**AVIS RELATIF À LA PROTECTION
CONTRE LES EVENTUELS EFFETS NOCIFS ET NUISANCES
PROVOQUÉS PAR LES RAYONNEMENTS NON IONISANTS
GÉNÉRÉS PAR DES ANTENNES ÉMETTRICES STATIONNAIRES**

Commune : CHARLEROI - Exploitant : PROXIMUS

Référence exploitant : 71MAC_01

Rapport n° 2712 / 2023

Figure 1 : Vue en plan des lieux de séjour et des points de contrôle

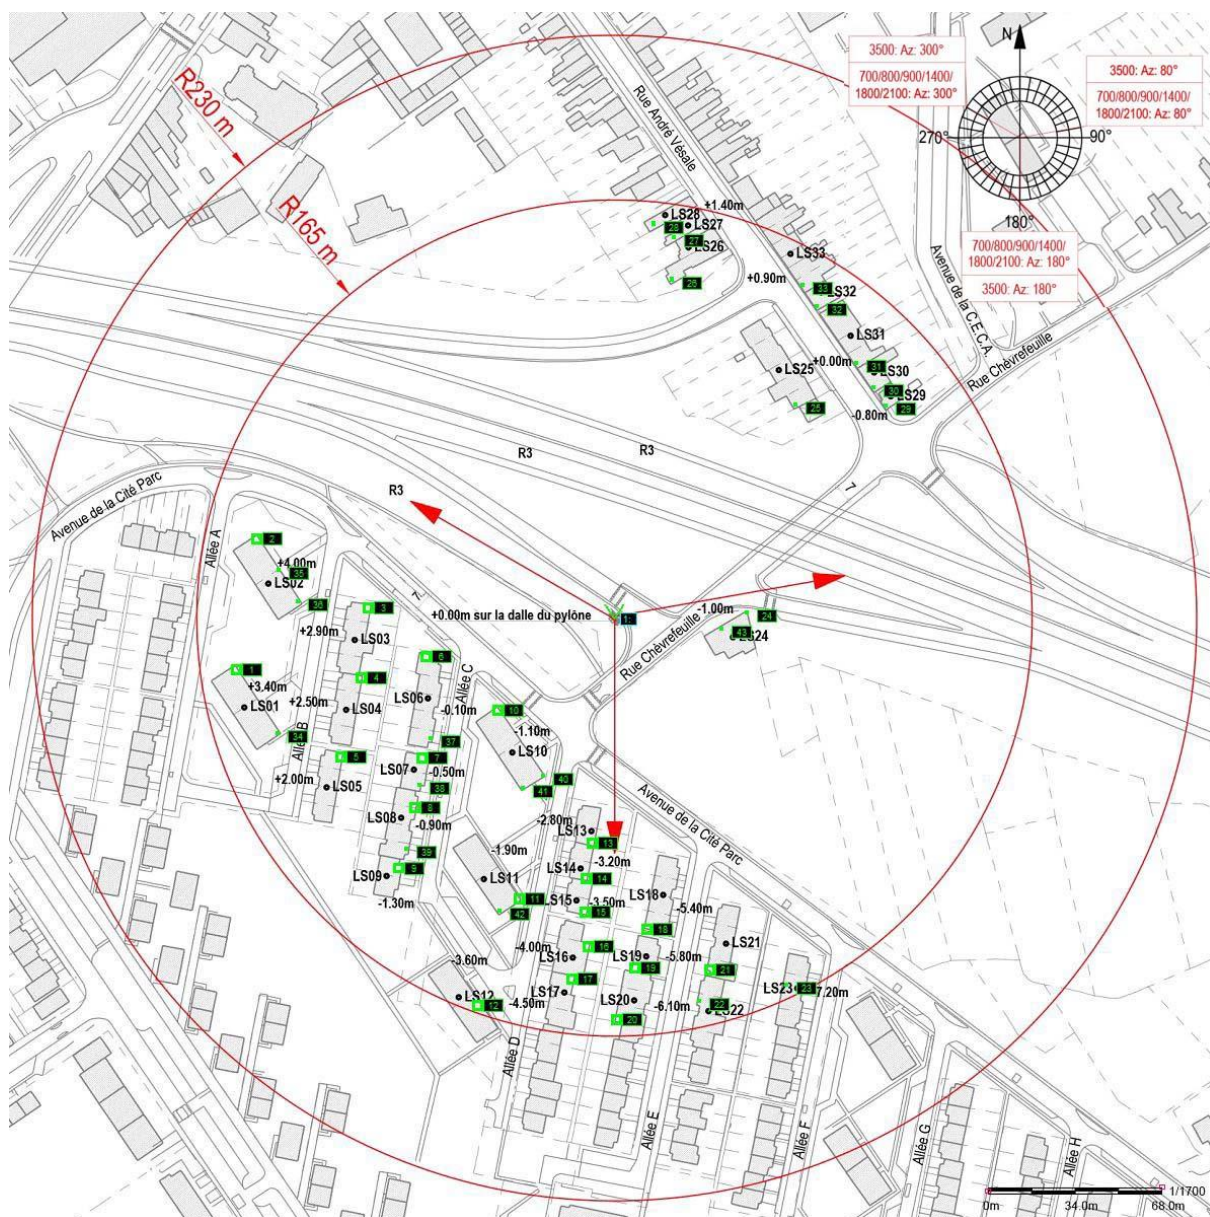
- le numéro du point de contrôle repris sur un des plans de la figure 1;
- le numéro du LS dans lequel se trouve le point de contrôle de la 1^{ère} colonne ;
- l'atténuation d'obstacle prise en compte pour le calcul de l'indice d'exposition dans le LS ;
- le résultat du calcul de l'indice d'exposition.

N° point de contrôle	LS	Atténuation (dB)	Indice d'exposition relatif à la limite par installation IE_i
40	LS10	3,0	0,411
41	LS10	3,0	0,318
14	LS14	3,0	0,219
15	LS15	3,0	0,202
3	LS3	3,0	0,200
10	LS10	3,0	0,182
18	LS18	3,0	0,178
13	LS13	3,0	0,174
11	LS11	3,0	0,167
16	LS16	3,0	0,167
19	LS19	3,0	0,149
42	LS11	3,0	0,142
17	LS17	3,0	0,132
21	LS21	3,0	0,122
4	LS4	3,0	0,117
20	LS20	3,0	0,109
22	LS22	3,0	0,105
25	LS25	3,0	0,102
38	LS07	3,0	0,101
7	LS7	3,0	0,100
37	LS06	3,0	0,099
6	LS6	3,0	0,095
8	LS8	3,0	0,094
29	LS29	3,0	0,087
39	LS08	3,0	0,083
36	LS02	3,0	0,082
23	LS23	3,0	0,081
30	LS30	3,0	0,074
9	LS9	3,0	0,073
35	LS02	3,0	0,069
12	LS12	3,0	0,068
31	LS31	3,0	0,059
5	LS5	3,0	0,059
2	LS2	3,0	0,052
32	LS32	3,0	0,031

En ce qui concerne les antennes de l'installation mentionnées dans le tableau 1, la distance maximale à laquelle la limite pourrait être atteinte, à l'extérieur, est égale à 77,5 m. S'il n'y a pas de LS à une distance inférieure, les antennes respectent forcément la limite d'immission.

Dans le cas des LS situés à l'intérieur des bâtiments, une atténuation d'obstacle est prise en compte et il en résulte que la distance maximale à laquelle la limite pourrait être atteinte se réduit à 54,9 m.

Figure 2 : Vue en plan des installations d'antennes dans un rayon de 300 mètres autour de l'installation faisant l'objet de la demande d'avis

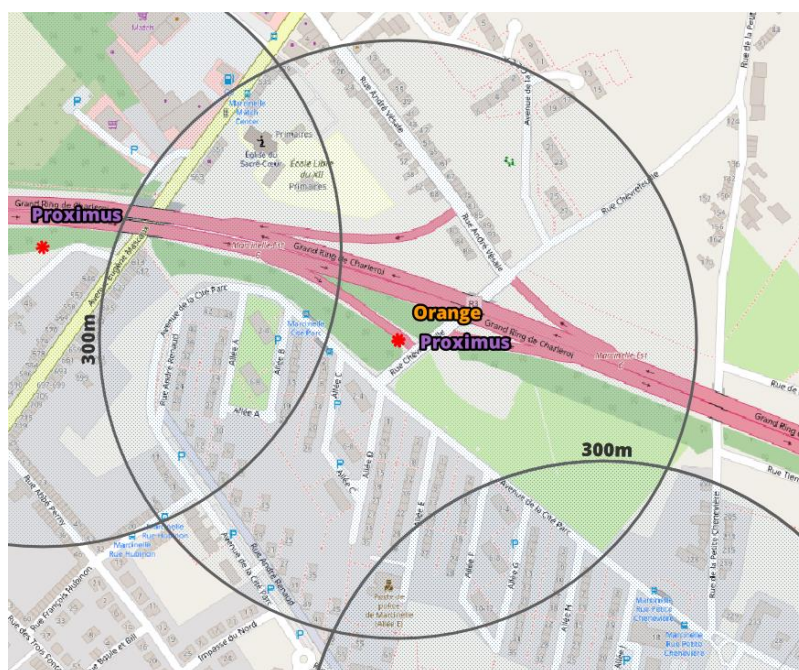
Le plan en projection verticale de la figure 2 indique la localisation des antennes actives éventuelles visées par le décret et situées dans un rayon de 300 mètres autour de l'installation référencée dans le paragraphe 2. Les données de localisation de ces antennes et les avis correspondant sont accessibles via le cadastre en ligne des antennes émettrices stationnaires⁶.

Compte tenu du nombre d'installations localisées dans la figure 2, il apparaît que l'intensité du rayonnement électromagnétique généré, dans les lieux de séjour situés à proximité de l'installation référencée dans le paragraphe 2, par l'ensemble des antennes émettrices stationnaires de l'ensemble des exploitants du même site d'antennes émettrices stationnaires respecte la limite fixée à l'article 4, § 2 du décret.
